| ATTIVITA' IN PROGETTO | PROVINCIA DI NUORO - REGIONE SARDEGNA MINIERA ISPADULEDDAS Rinnovo della concessione mineraria Monte Cuccureddu, progetto di prosecuzione della coltivazione mineraria e di recupero ambientale nei cantieri di Cuccuru Mannu e Ispaduleddas |

VALUTAZIONE PREVISIONALE DI IMPATTO ACUSTICO

INTEGRAZIONI

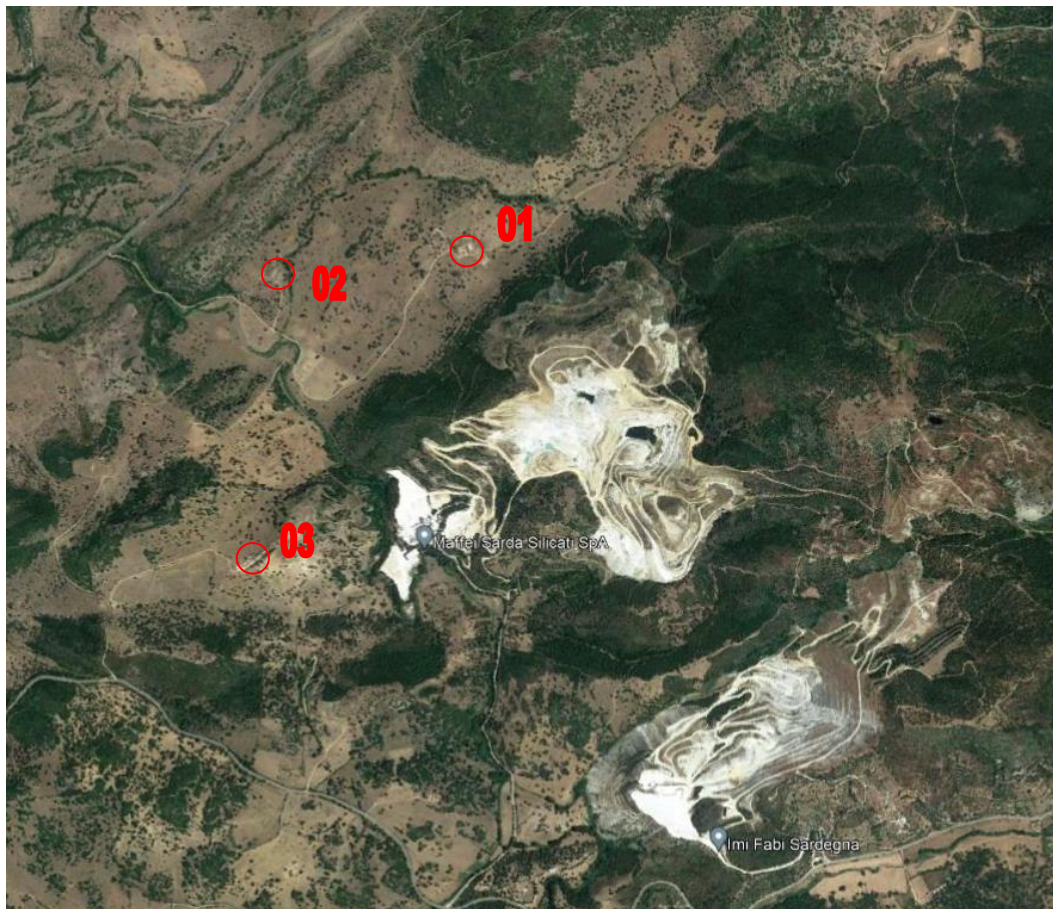
Viene contestato che per la calibrazione sono utilizzati dati estratti da un monitoraggio di circa 10 anni fa, e che quindi il contesto può anche essere cambiato.

Si ritiene che sia il contesto aziendale (in termini di impianti), sia quello ambientale siano immutati; i valori pertanto risultano ancora attendibili.

Estratto da relazione di monitoraggio del 15/12/2014.

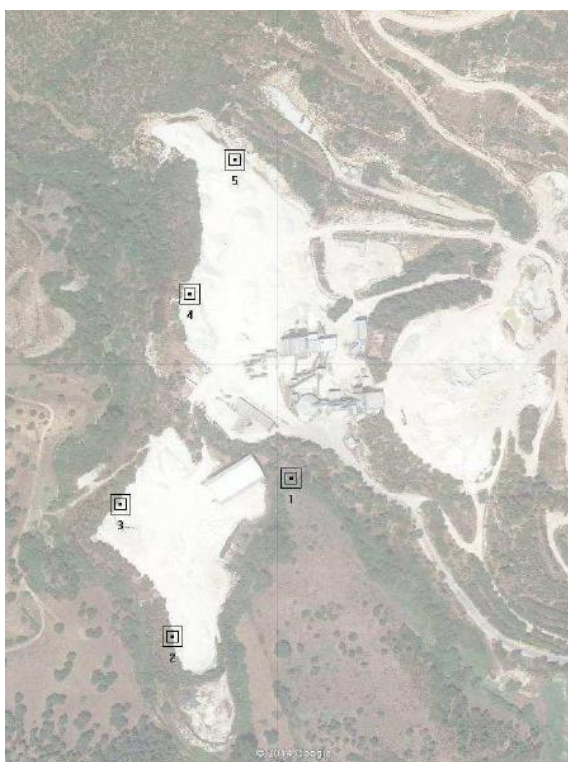
Viene contestato inizialmente che, nella valutazione previsionale, il metodo di definizione del rumore residuo presso i ricettori sia solo stimato (in 40 dB), e che non venga fatto riferimento a monitoraggi in sito.

In seguito viene invece contestato che per la calibrazione sono utilizzati dati estratti da un monitoraggio di circa 10 anni fa, e che quindi il contesto può anche essere cambiato.

Detto questo, si ritiene che, sia il contesto aziendale (in termini di impianti), sia quello ambientale, siano immutati, e i valori pertanto risultano ancora attendibili.

I valori ipotizzati ai confini del sito in fase previsionale sono compresi tra i 40.0 e i 50.0 dB; presso i ricettori individuati, sono invece calcolati valori prossimi ai 40 dB, il dato è prudenziale.

I valori invece rilevati al confine del sito minerario, e attribuibili all'attività specifica, sono compresi tra i 35.0 e i 53.2 dB.

I dati stimati sono quindi in linea con quelli rilevati nel contesto durante le attività della miniera, pertanto il modello si ritiene validato e quindi i dati attendibili anche per le previsioni del futuro. Visto il contesto, la distanza dei ricettori e i risultati del monitoraggio non si ritiene necessario effettuare ulteriori studi per stimare le emissioni future della miniera.
